**Oggetto: Istruttoria per il rilascio dell'AIA – Consegna chiarimenti richiesti con
nota prot. N. CIPPC-00-2010-0001106 del 28/05/2010 del Ministero
dell'Ambiente e della Tutela del Territorio e del Mare**

**ISTRUTTORIA PER IL RILASCIO
DELL'AUTORIZZAZIONE INTEGRATA
AMBIENTALE**

**CHIARIMENTI RICHIESTI PER LA CONVOCAZIONE
GRUPPO ISTRUTTORE-GESTORE DEL 09.06.2010**

Allegato per la riunione del Gruppo istruttore per l'Impianto ESSECO Treccate S.r.l. del giorno 9 giugno 2010

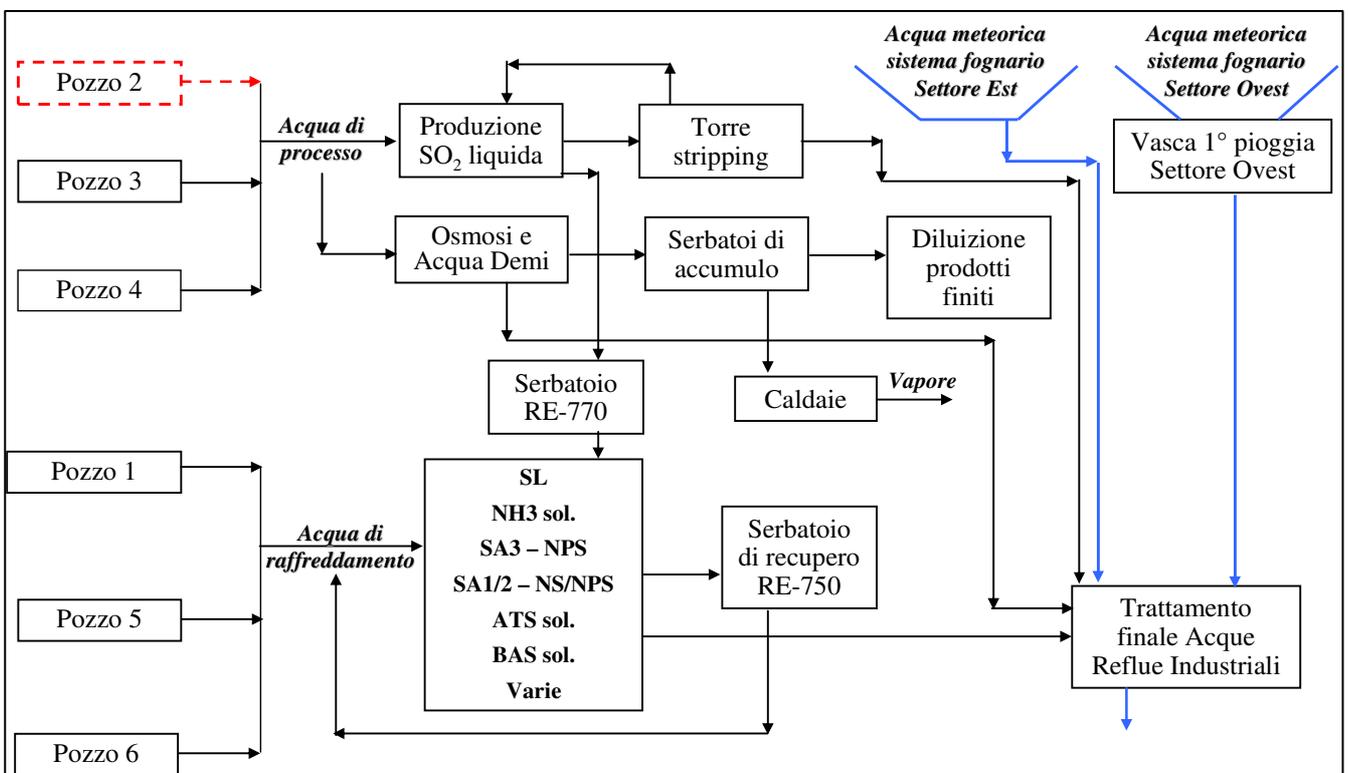
Descrivere l'impianto di fusione dello zolfo con particolare riferimento alle modalità di fornitura del calore necessario alla fusione e alla potenzialità del sistema di riscaldamento.

La fusione dello zolfo avviene nella vasca RE-1122, dove sono alloggiati a tale scopo 8 serpentini di diametro 1" e lunghezza adeguata, riscaldati con vapore a 5.5 barg. La vasca RE-1121 contiene due serpentini necessari per il mantenimento dello stato liquido dello zolfo da rilanciare, mediante pompa.

Il vapore necessario alla fusione è fornito mediante collettore da 2", da cui si diramano gli stacchi ad ogni singolo serpentino. Il vapore nel collettore è fornito ad una pressione di 5.5 barg circa, regolato da valvola regolatrice PCV 1142, alimentata con vapore ad alta pressione proveniente dal corpo cilindrico dell'impianto SOG-3. La valvola è dimensionata per una portata di 1400 kg/h, max portata 1800kg/h.

La vasca fusore ha una capacità produttiva di 150ton/d, cioè 6250kg/h di zolfo. Considerando che il processo di fusione dello zolfo (riscaldamento da temperatura ambiente e passaggio di stato) esige una quantità di calore pari a 33 kcal/kg e che il calore sensibile del vapore a 5.5 barg è pari a circa 500kcal/kg di vapore, si calcola che la quantità di vapore necessaria per fondere la portata di zolfo sopra riportata è pari a 412.5 kg/h.

Se invece consideriamo come punto di partenza del calcolo, la portata del nastro estrattore TR-1128, cioè 10 ton/h, otteniamo una portata di vapore di 660kg/h.

Per sicurezza, proviamo a valutare anche l'umidità contenuta nello zolfo da fondere: si consideri che il calore necessario alla fusione aumenta del 20% per ogni punto % (in peso) di umidità contenuta nello zolfo. Stabilito ciò, se ipotizziamo un contenuto del 5% di umidità, il calore necessario raddoppia e quindi concludendo, la portata di vapore necessaria è pari a 1320 kg/h.

Si riporta di seguito lo schema a blocchi semplificato della rete reflui idrici:

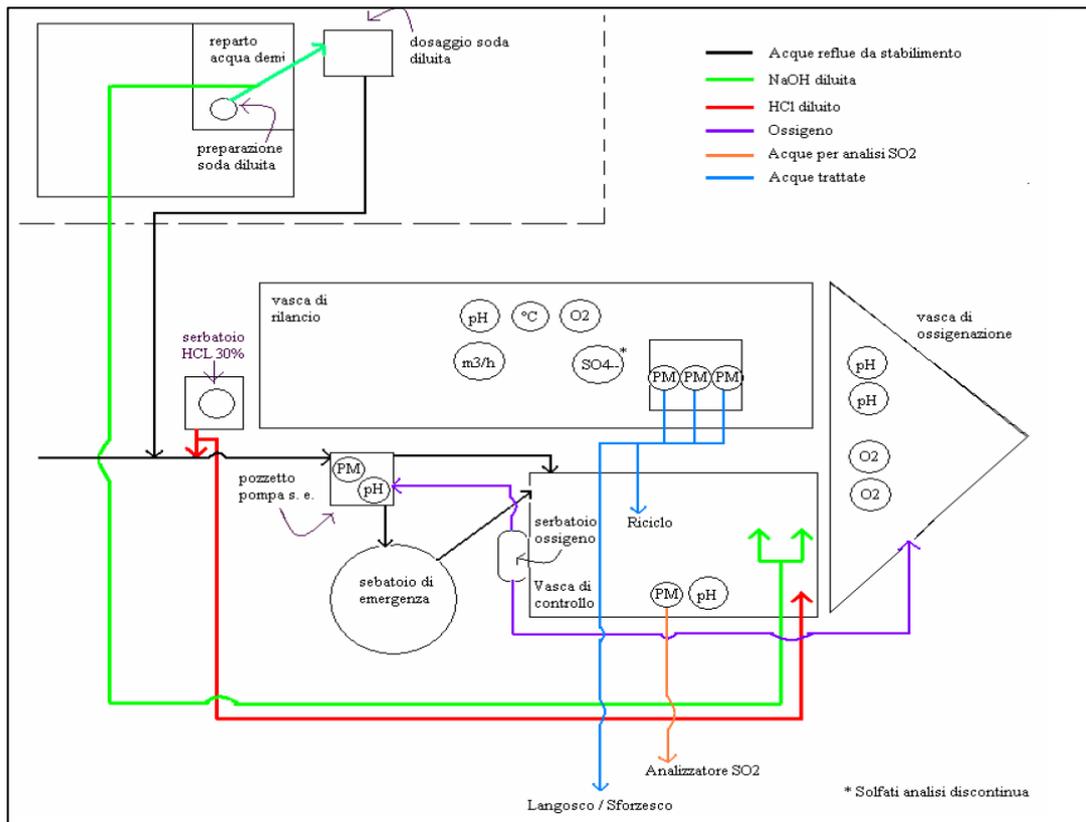
Fornire uno schema a blocchi della rete reflui idrici indicante l'origine del refluo, il trattamento a cui è sottoposto e la destinazione dello stesso. Indicando gli scarichi parziali, finali ed i punti di controllo.
